Keuringsverslag van een elektrische laagspanning- en zeer lage spanningsinstallatie

NIET CONFORM

Datum keuring: 29/10/2022

Straatnaam	Brabantdam
Huisnummer	145
Busnummer	
Postcode	9000
Gemeente	Gent
Land	België

Afbeelding schakel- en verdeelbord:

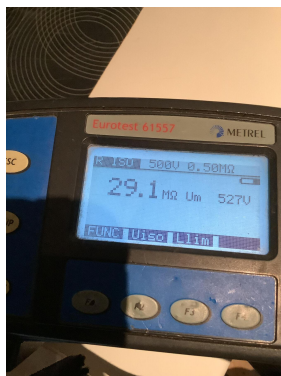
13.09 Een demonteerbaar aansluitstuk (aardingsonderbreker) moet steeds gemakkelijk bereikbaar zijn. (Boek 1 Onderafdeling 5.1.5.1. en 5.4.3.5.)

14.01 Hoofdequipotentiaal verbindingen dienen verwezenlijkt worden, ontbreken, zijn niet geel-groen, onvolledig, <6mm². (Boek 1 Onderafdeling 5.4.4.1. en 5.1.6.2)

15.11 Interne verbindingen en/of doorsnede van de verdeelrails en verbindingen in het bord zijn onvoldoende. (Boek 1 Onderafdeling 4.4.1.1. en 4.4.1.5.)

16.03 De nominale stroomsterkte van de algemene en/of bijkomende differentieelschakelaar dient aangepast te zijn aan de overstroombeveiliging. (Boek 1 Afdeling 4.4.1.)

17.08 De aanduiding van de nominale stroomsterkte van zekeringen en/of automaten in niet zichtbaar of is uitgewist. (Boek 1 Onderafdeling 1.4.2.1.)

De aarding van de stopcontacten zijn te herzien

Stof van het bord
